Zadavatel:
Statutární město Brno

Veřejná zakázka:
„DPS Bystřec“

VYSVĚTLENÍ, ZMĚNA NEBO DOPLNĚNÍ ZADÁVACÍ DOKUMENTACE

Vysvětlení zadávací dokumentace č. 1 ze dne 18. 7. 2024

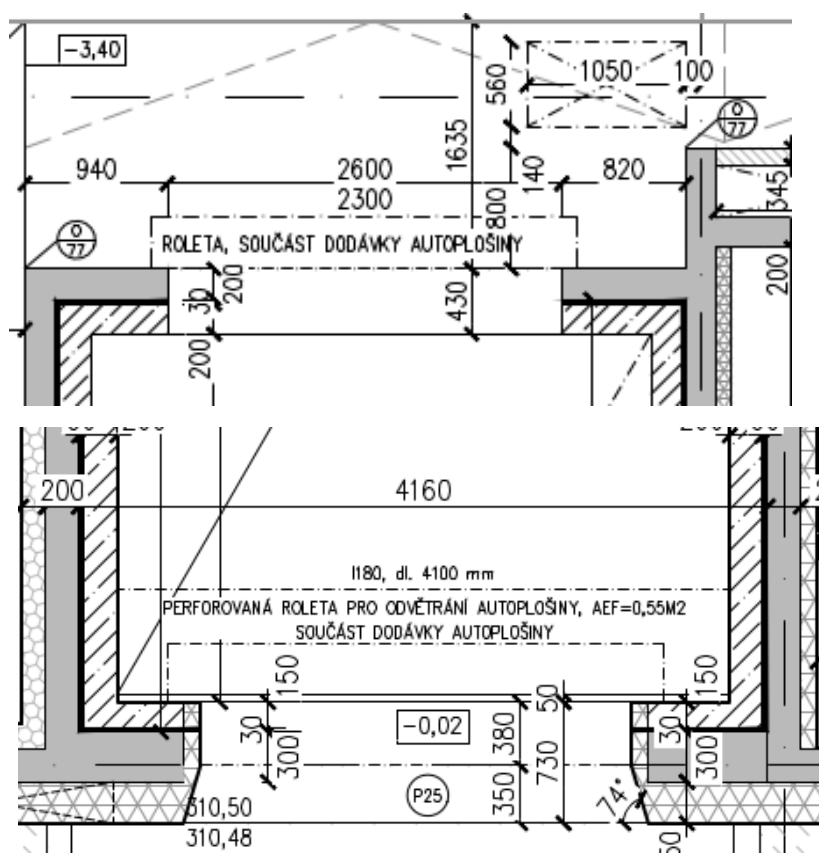
Našli jsme nesoulad mezi soupisem prací a výpisem prvků u hliníkových stěn:

- Stěna ozn. A/26 v soupisu prací vykázán rozměr 2200/2600, ale dle výpisu prvků 3000/2350. Co platí?
- Stěna ozn. A/26 v soupisu prací vykázány 2ks, ale dle výpisu prvků 1ks. Co platí?

Zadavatel k dotazu sděluje, že se jedná formální chybu v psaní, přičemž platí:

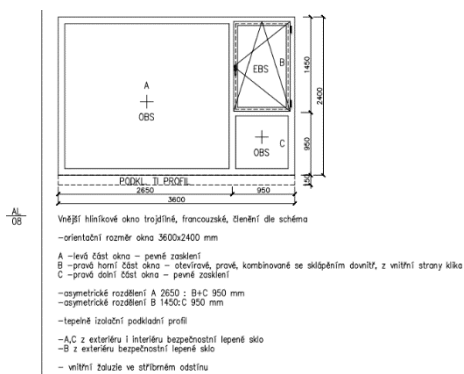
Dle Technické informace (Technická specifikace výtahu) je uvedeno: počet stanic/nástupišť 6/7. Dle půdorysů je počet stanic i nástupišť 6. Co tedy platí?

Zadavatel k dotazu sděluje, že počet nástupišť je 6 (1.PP, 1.NP, 2.NP, 3.NP, 4.NP, 5.NP).
